Se adjunta informe de HIDRALIA referente a la SOLICITUD DE CONEXIÓN DEL RECHAZO DE LA FUTURA DESALOBRADORA DE LA Balsa del SAPO con el existente emisario de la ROMANILLA que se registra en el Ayuntamiento de Roquetas el día 16/11/2022 a las 12:24

RESPUESTA A SOLICITUD DE CONEXIÓN DEL RECHAZO DE LA FUTURA DESALOBRADORA DE LA Balsa del Sapo con el existente emisario de la Romanilla

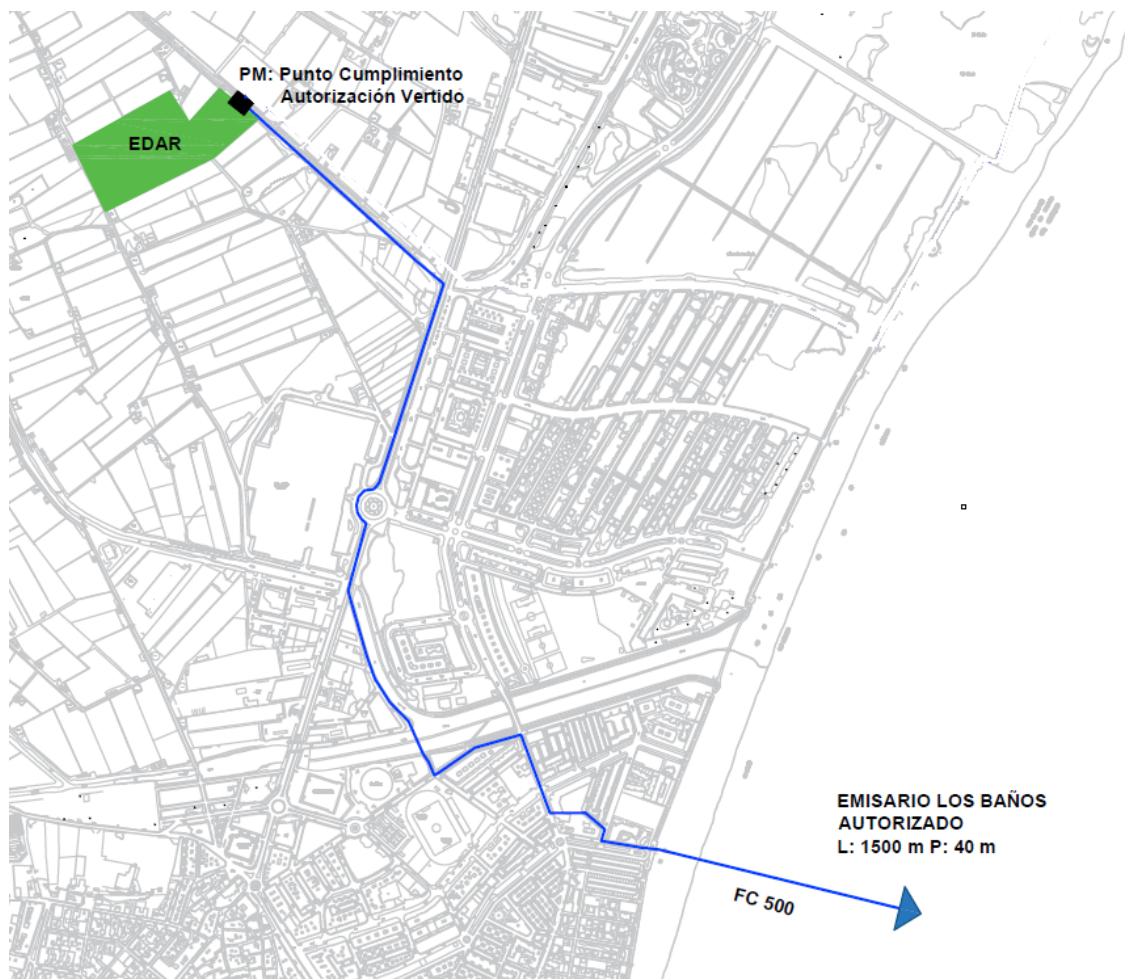
En su solicitud se detallan caudales y los resultados de la calidad del agua de salida del rechazo de la Ósmosis. Sin embargo, no se detallan los caudales ni los parámetros de la calidad del agua del rechazo originado en la microfiltración y en la ultrafiltración.

Para estas consideraciones, se ha tenido en cuenta solamente los caudales de la Ósmosis, la dificultad se agrava si también se pretenden conectar al emisario de la Romanilla también los rechazos de la Microfiltración y Ultrafiltración ya que esto supondría añadir más caudales a los ya detallados.

Por todo lo anteriormente expuesto se informa que **NO ES VIABLE TÉCNICAMENTE LA CONEXIÓN DEL AGUA** de la desalobrador a al emisario de la Romanilla en las condiciones actuales. Es posible que en un futuro, cuando el proceso esté en régimen continuo y sea bien conocido se pueda determinar que la capacidad hidráulica es suficiente para ambos efluentes. Todo ello sin perjuicio de las autorizaciones pertinentes de la Junta de Andalucía y resto de administraciones competentes, así como la consideración de las posibles afecciones a la pradera de posidonia y al medio litoral en general.
